Procès-verbal de contrôle d'une installation électrique en BT et TBT

Rue Rue Tine Briac
 Numéro 12
 Boîte
 Postcode 5001
 Commune Belgrade
 Pays Belgique

Contrôle de conformité d'une nouvelle installation domestique selon (AR 08/09/2019) - RGIE Livre 1 - 6.4. et 4.2.4.3.

LOT 76

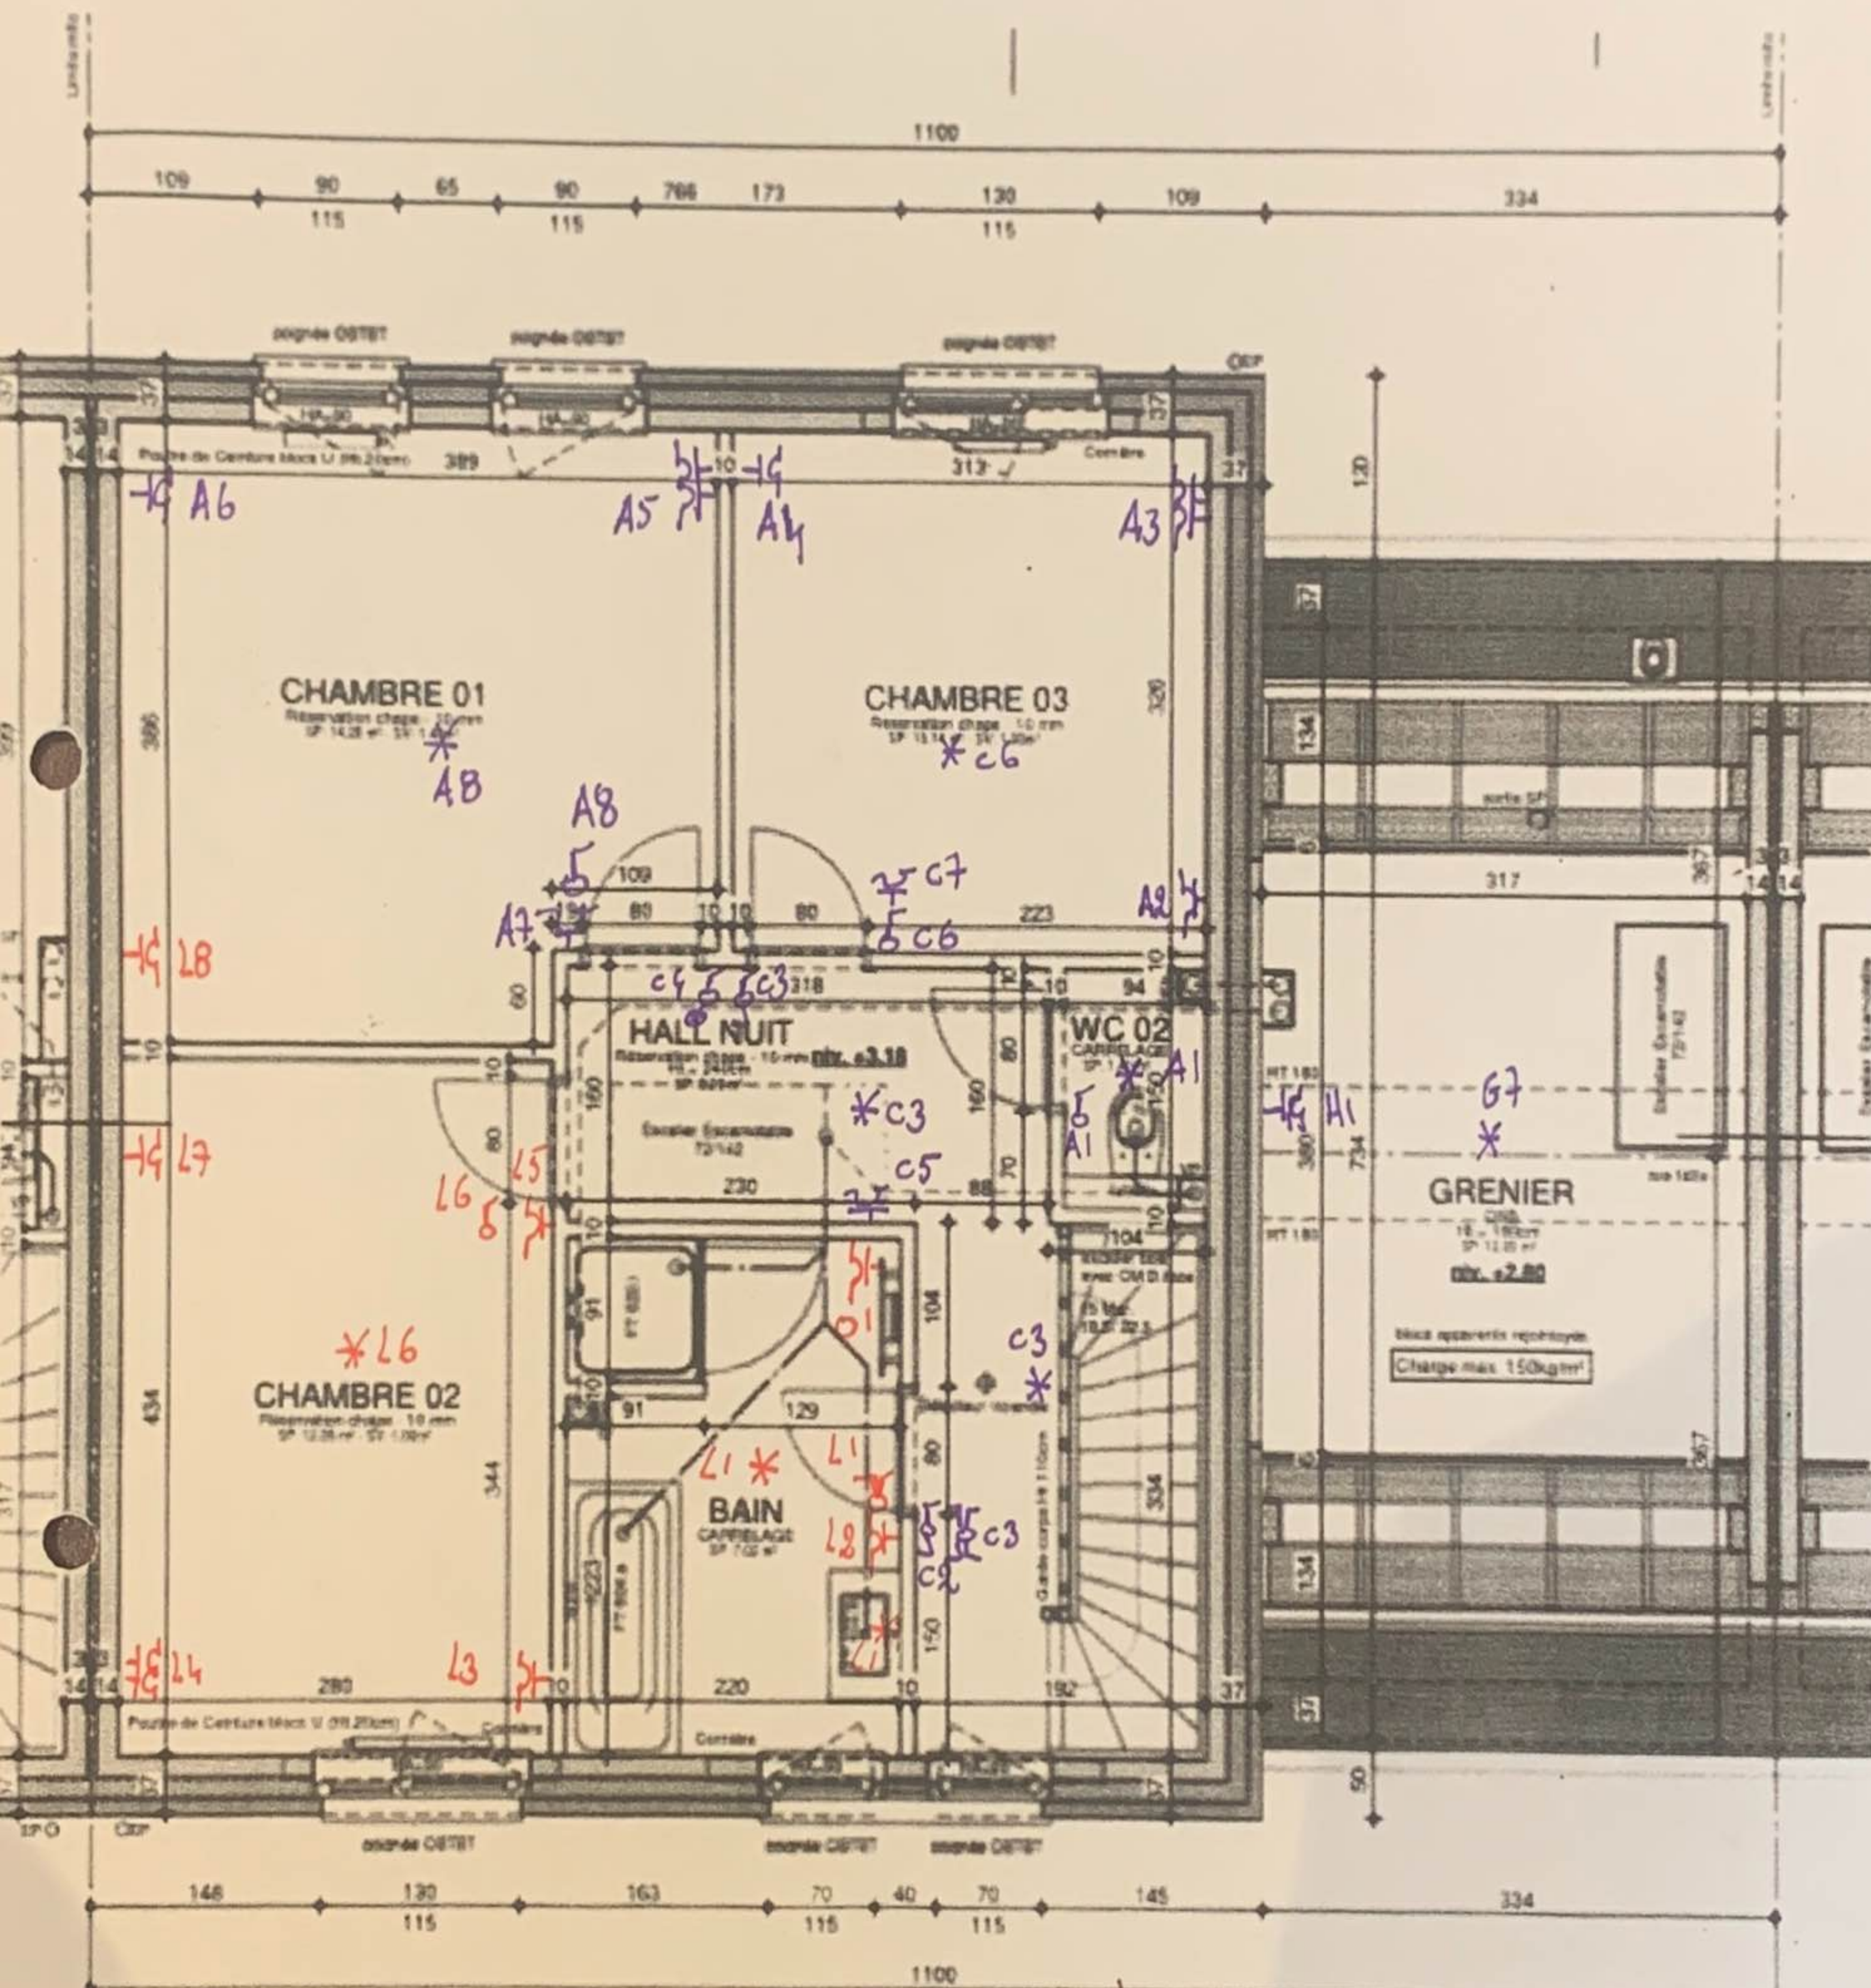
Voici la pose d'un pare-vapeur, il ne sera pas possible d'intégrer des spots encastrés sans réalisation d'un faux-plafond

LOT 76

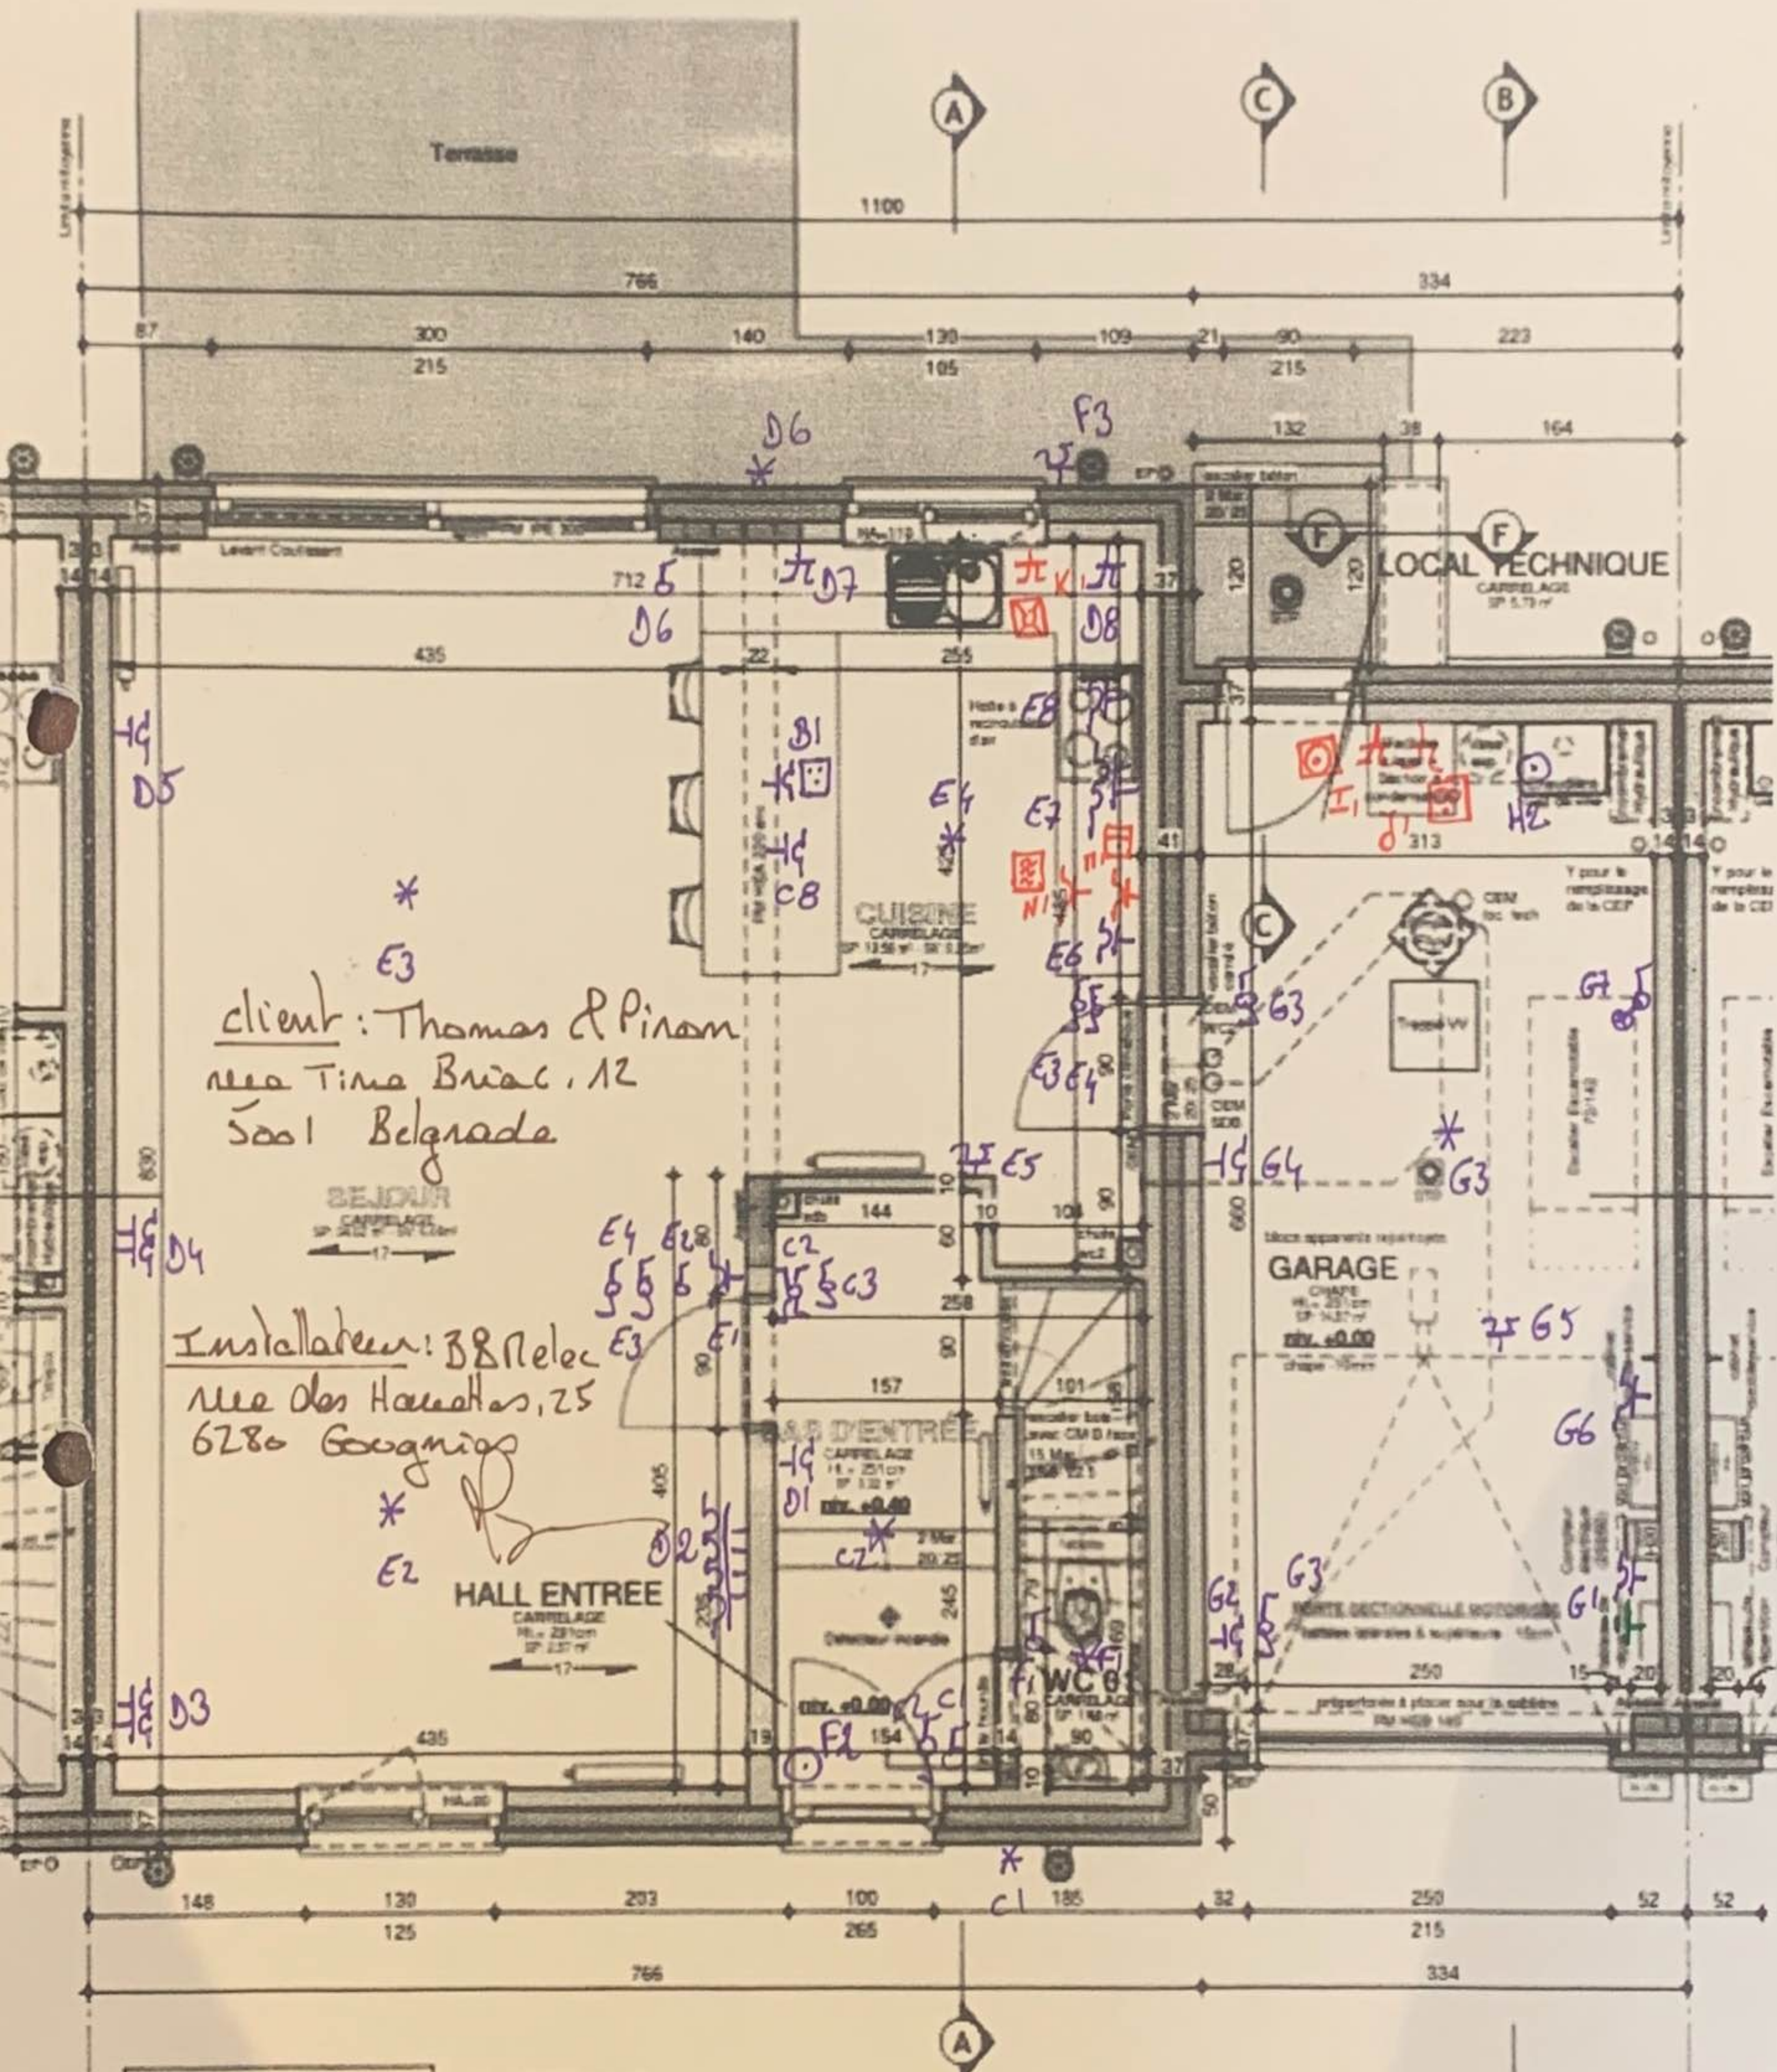
La brique est posée en débord de 1 cm (vers l'extérieur) par rapport au bloc béton du sous-sol.

LOT 76

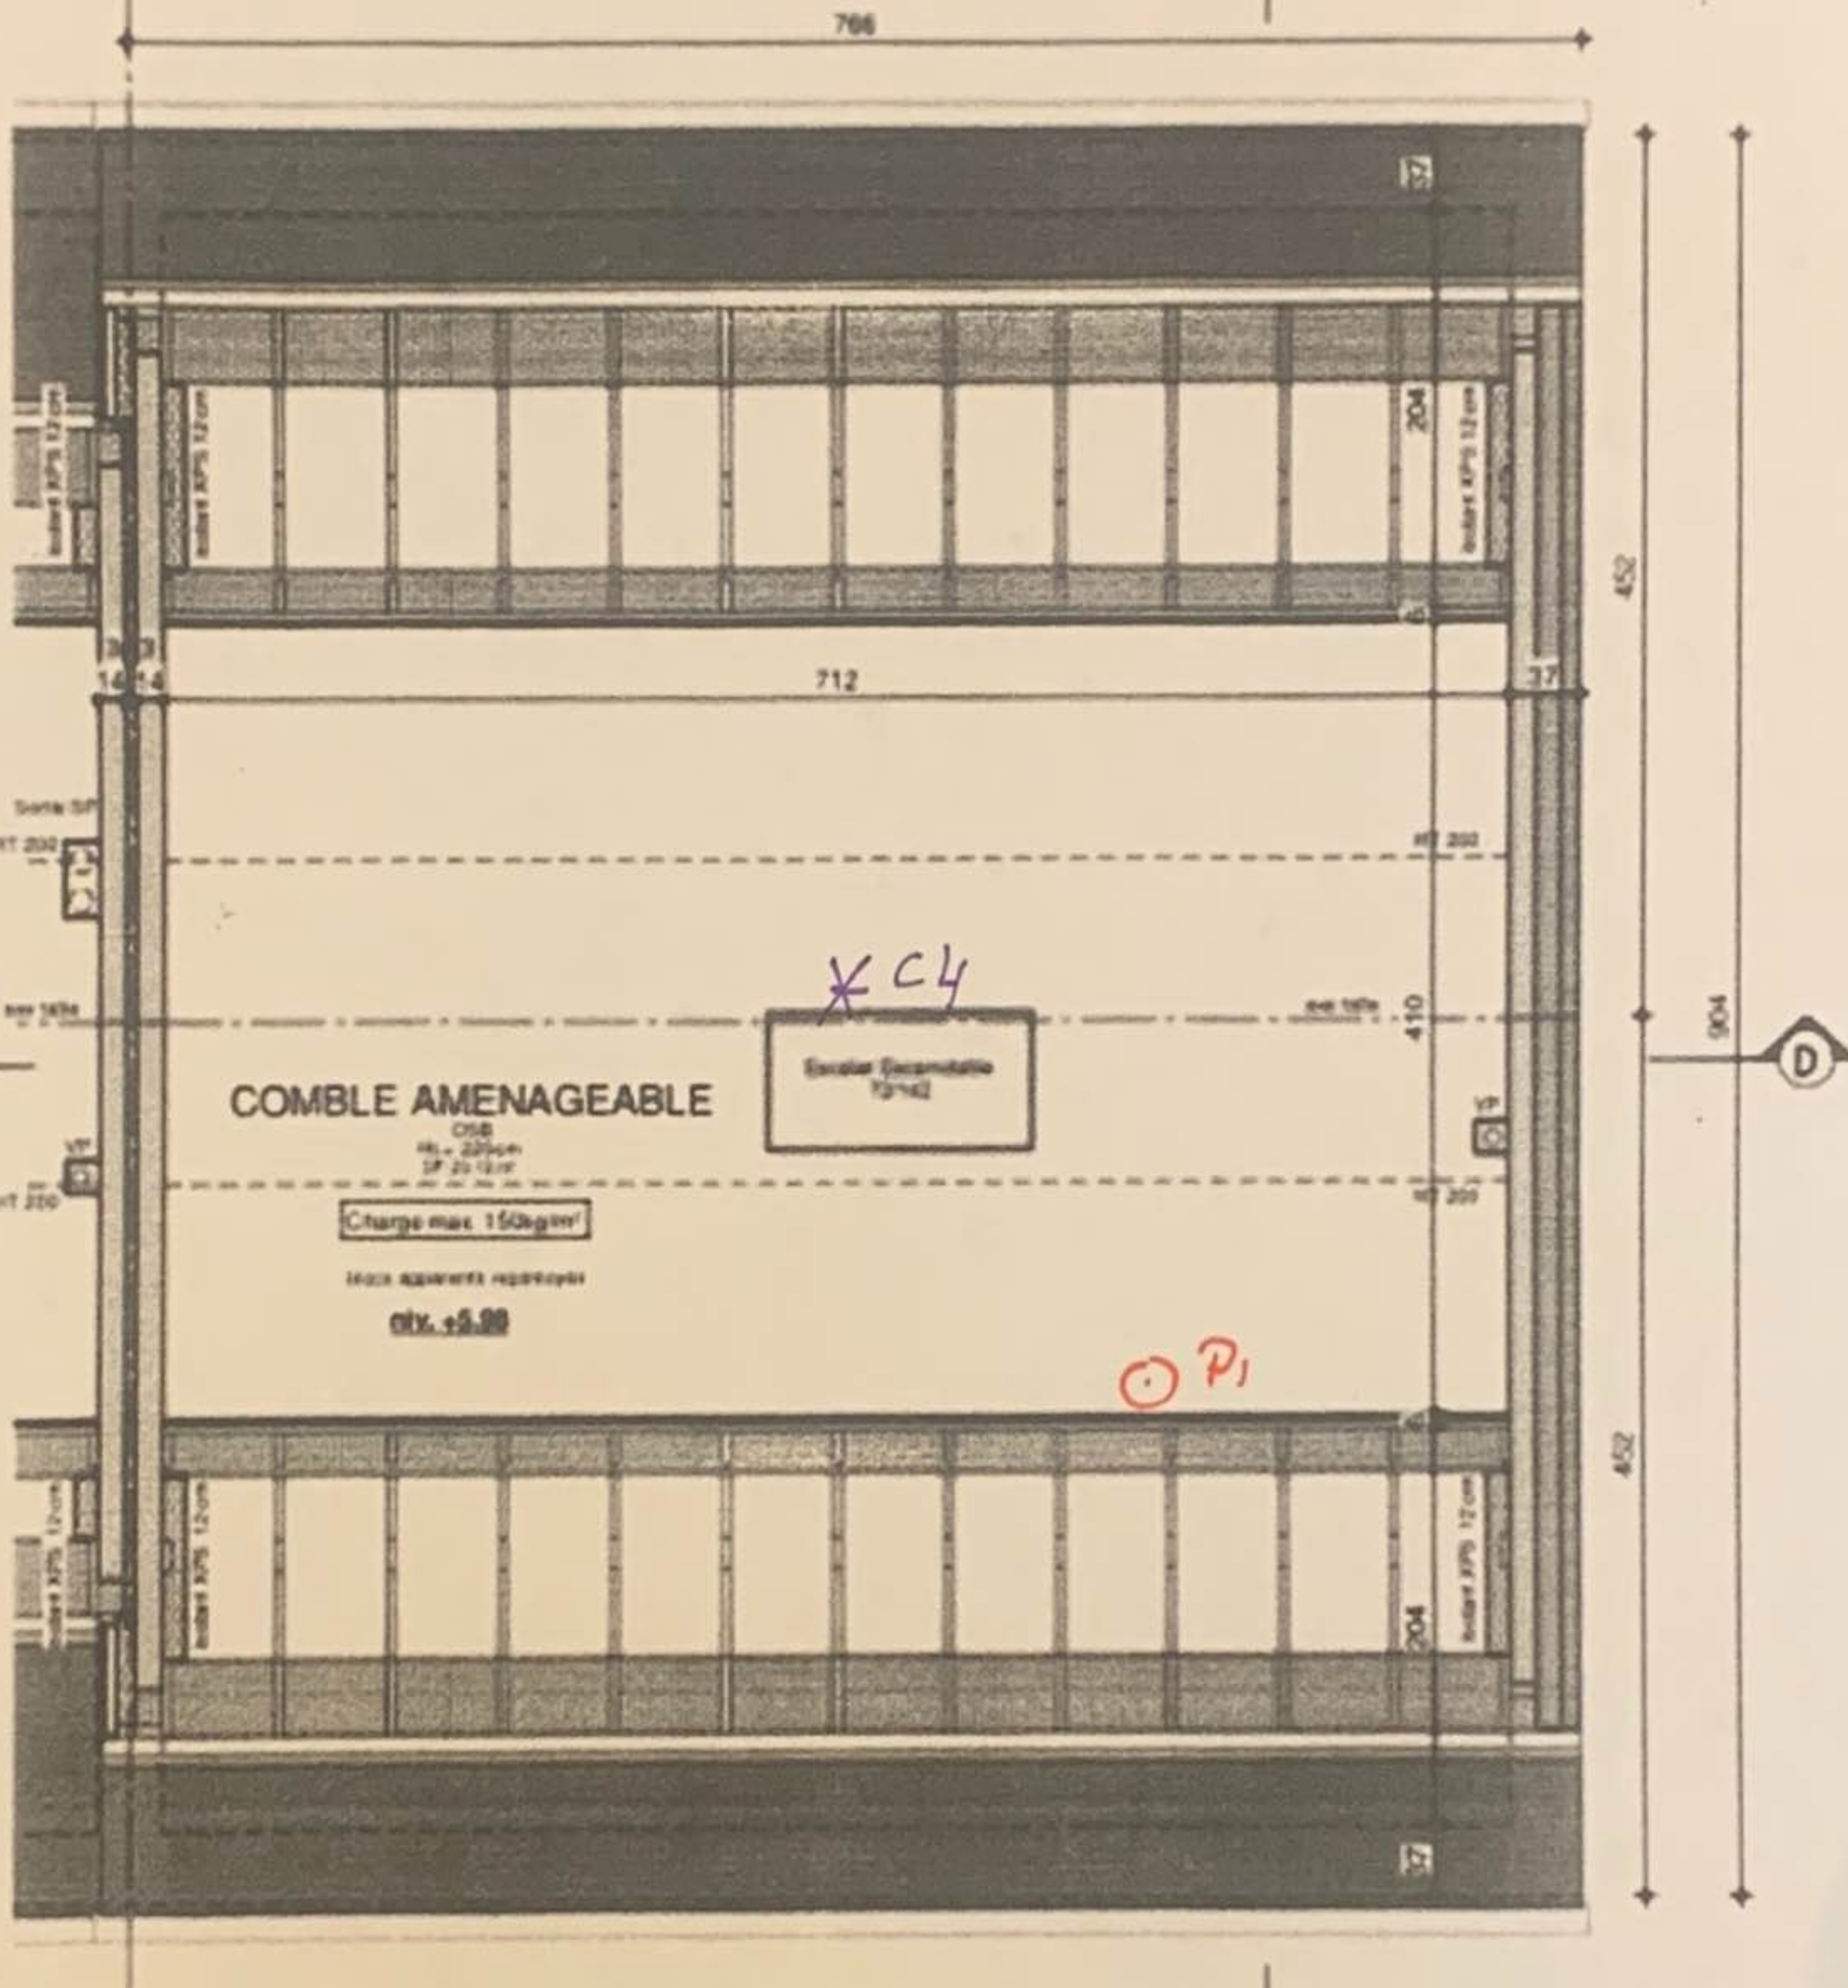
Vu la pose d'un pare-vapeur, il ne sera pas possible d'insérer des spots encastrés sans réalisation d'un faux-plafond
